## Bescheid

**über die Änderung und Ergänzung der  
allgemeinen bauaufsichtlichen Zulassung  
vom 24. Februar 2015**

**Z-33.4.3-51**

**Wärmedämm-Verbundsysteme mit angedübeltem und angeklebtem Wärmedämmstoff**

**Anlage 9**

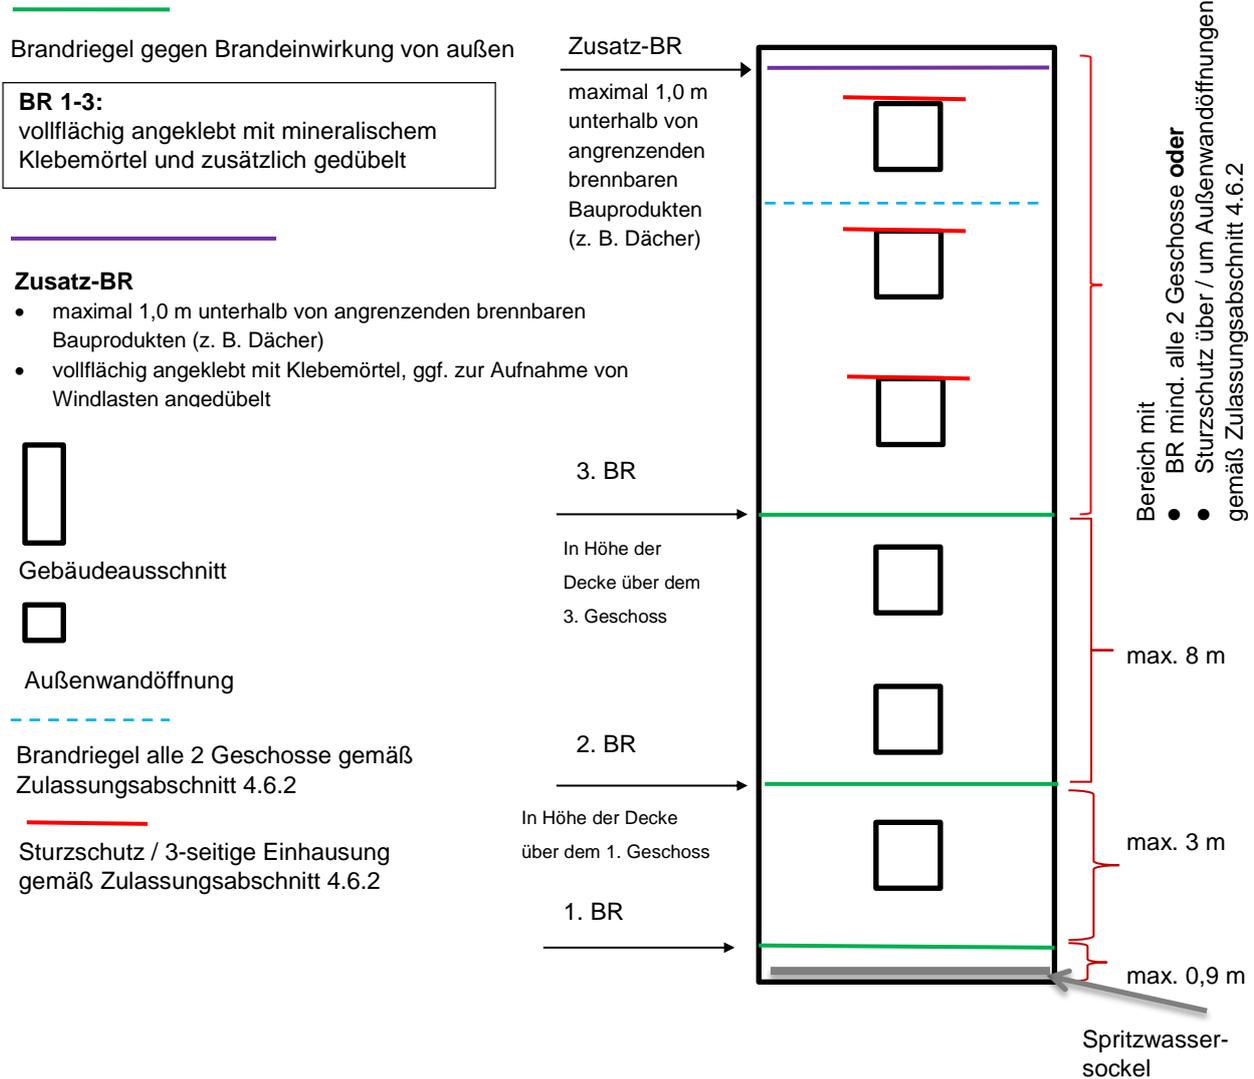
Für schwerentflammare WDVS mit bis zu 300 mm dicken EPS-Platten müssen zusätzlich zu den in Abschnitt 4.6.2 enthaltenen Bestimmungen folgende konstruktiven Maßnahmen gegen eine Brandeinwirkung von außen ausgeführt werden: (siehe Anlage 9)

1. ein Brandriegel an der Unterkante des WDVS bzw. maximal 90 cm über Geländeoberkante oder genutzten angrenzenden horizontalen Gebäudeteilen (z. B. Parkdächer u. a.)

2. ein Brandriegel in Höhe der Decke des 1. Geschosses über Geländeoberkante oder angrenzenden horizontalen Gebäudeteilen nach Nr. 1, jedoch zu dem darunter angeordneten Brandriegel mit einem Achsabstand von nicht mehr als 3 m. Bei größeren Abständen sind zusätzliche Brandriegel einzubauen.

3. ein Brandriegel in Höhe der Decke des 3. Geschosses über Geländeoberkante oder angrenzender horizontaler Gebäudeteile nach Nr. 1, jedoch zu dem darunter angeordneten Brandriegel mit einem Achsabstand von nicht mehr als 8 m. Bei größeren Abständen sind zusätzliche Brandriegel einzubauen.

4. weitere Brandriegel an Übergängen der Außenwand zu horizontalen Flächen (z. B. Durchgänge, -fahrten, Arkaden), soweit diese in dem durch einen Brand von außen beanspruchten Bereich des 1. bis 3. Geschosses liegen.

- Höhe  $\geq 200$  mm
- nichtbrennbare Mineralwolle-Lamellenstreifen, Baustoffklasse A1 oder A2 nach DIN 4102-1 bzw. Klasse A1 oder A2 - s1,d0 nach DIN EN 13501-1, nicht glimmend, aus Steinfasern mit einem Schmelzpunkt von mindestens 1000 °C geprüft nach DIN 4102-17, mit einer Rohdichte zwischen 60 und 100 kg/m<sup>3</sup>

- mit mineralischem Klebemörtel (Bindemittel: Kalk und/oder Zement) vollflächig angeklebt und
- zusätzlich mit WDVS-Dübeln angedübelt (entweder durch den bewehrten Unterputz hindurch, oberflächenbündig unter dem bewehrten Unterputz oder im Mineralwolle-Lamellendämmstoff versenkt)

- Verdübelung mit zugelassenen WDVS-Dübeln bestehend aus Dübelteller und Hülse aus Kunststoff sowie Spreizelement aus Stahl, Durchmesser des Dübeltellers  $\geq 60$  mm, Rand- und Zwischenabstände der Dübel: mindestens 10 cm nach oben und unten, maximal 15 cm zu den seitlichen Rändern eines Brandriegel-Streifenelements sowie maximal 45 cm zum benachbarten Dübel
